La Chorrera, 09 de septiembre de 2024
DRPO-DIREC-SEIA-NE-0916-2024

En seguimiento al proceso de evaluación del Estudio de Impacto Ambiental, categoría I, proyecto: "SITIO DE DISPOSICIÓN FINAL DE MATERIALES GENERALES DE PROCESOS CONSTRUCTIVOS", ubicado en el sector de El Limón, corregimiento de Barrio Colon, distrito de La Chorrera, provincia de Panamá Oeste, ingresado para su evaluación a la Sección de Evaluación de Impacto Ambiental del Ministerio de Ambiente de Panamá Oeste, deseamos expresarle que luego de evaluar el Estudio de Impacto Ambiental, tenemos a bien solicitarle lo siguiente:

W
Respuesta a la Nota N° DRPO-DIREC-SEIA-NE-0916-2024, de 09 de septiembre de 2024.

Valorización de Impactos Ambientales.

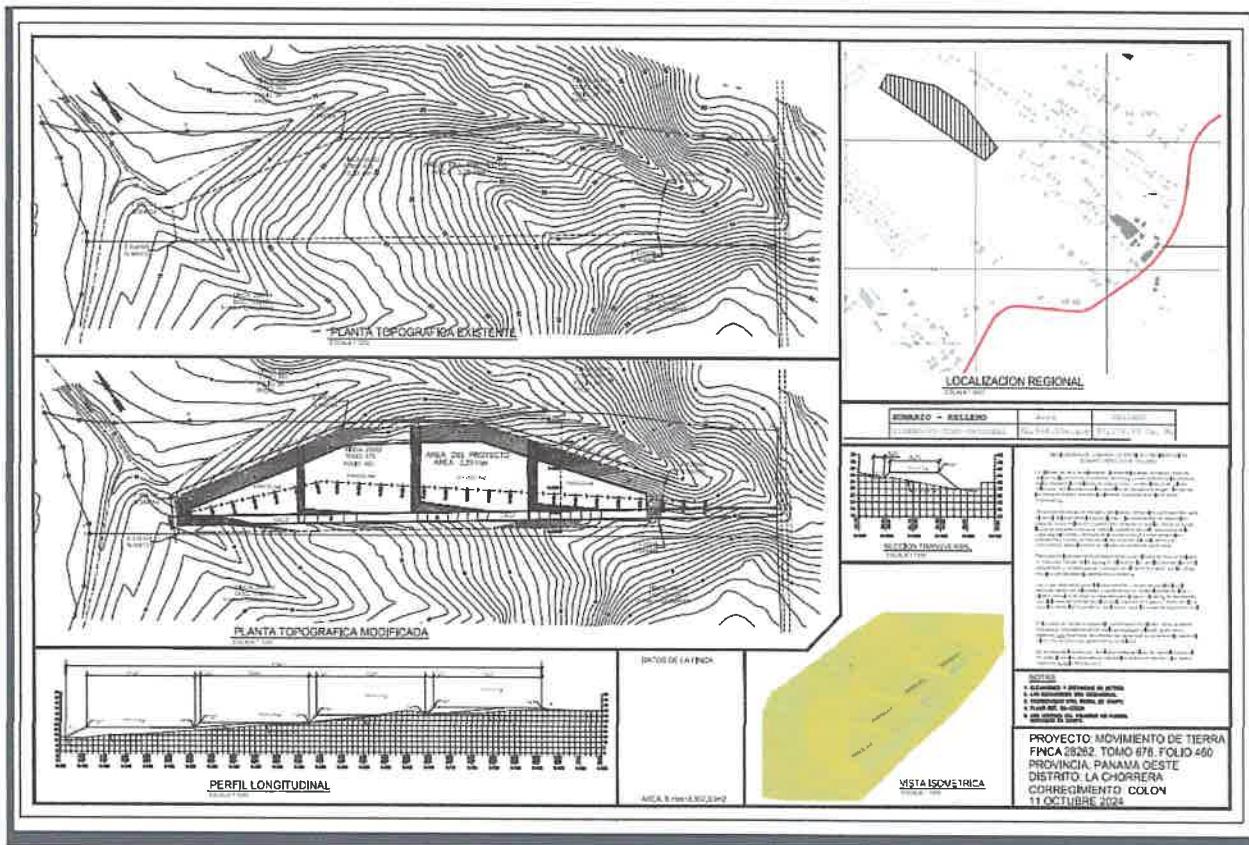
7. *En el punto 8.4 Valorización de los impactos ambientales y socioeconómicos, a través de metodologías reconocidas (cuantitativa y cualitativa). P. 72 se observan 2 matrices de valorización de impactos, siendo 1 contrario al recomendado por el Decreto Ejecutivo No. 1 del 1 de marzo de 2023, modificado por el Decreto Ejecutivo No. 2 del 27 de marzo de 2024, en ese sentido se le solicita:*

7.1. Definir la metodología utilizada para determinar los criterios y ponderación del valor de importancia ambiental, de cada impacto generado por el proyecto en sus distintas fases.

Para identificar y evaluar los impactos ambientales en el desarrollo del proyecto utilizamos la metodología para determinar el impacto ambiental de *Vicente Conesa Fernández Vitoria (1997)*, que tiene como principal objetivo la predicción, identificación, valoración y corrección de cualquier consecuencia o efecto que pueda haber sobre el medio a causa de las acciones del proyecto.

MEDIO	COMPONENTE	IMPACTO AMBIENTAL	Naturaleza	Intensidad	Extensión	Momento	Persistencia	Reversibilidad	Recuperabilidad	Importancia
Físico	Suelo	Riesgo de contaminación con hidrocarburos	(-)	6	4	4	2	1	1	18
Físico	Suelo	Erosión del suelo	(-)	6	4	4	2	1	1	18
Biológico	Flora	Remoción de la cobertura vegetal	(-)	6	2	4	2	2	4	20
Biológico	Fauna	Dispersión de la fauna silvestre	(-)	6	8	4	2	2	2	24
Físico	Aire	Dispersión de partículas de polvo	(-)	6	8	4	2	4	2	26
Socioeconómico	Economía	Generación de empleos	(+)	12	4	2	2	2	4	26

- ✓ Se identificación un total de 7 impactos entre ambientales y socioeconómicos.
- ✓ De los 7 impactos identificados, 1 son de naturaleza positiva (+) y 6 son de naturaleza negativa (-).
- ✓ De los impactos identificados, 7 son de significancia o calificación IRRELEVANTE O BAJO.
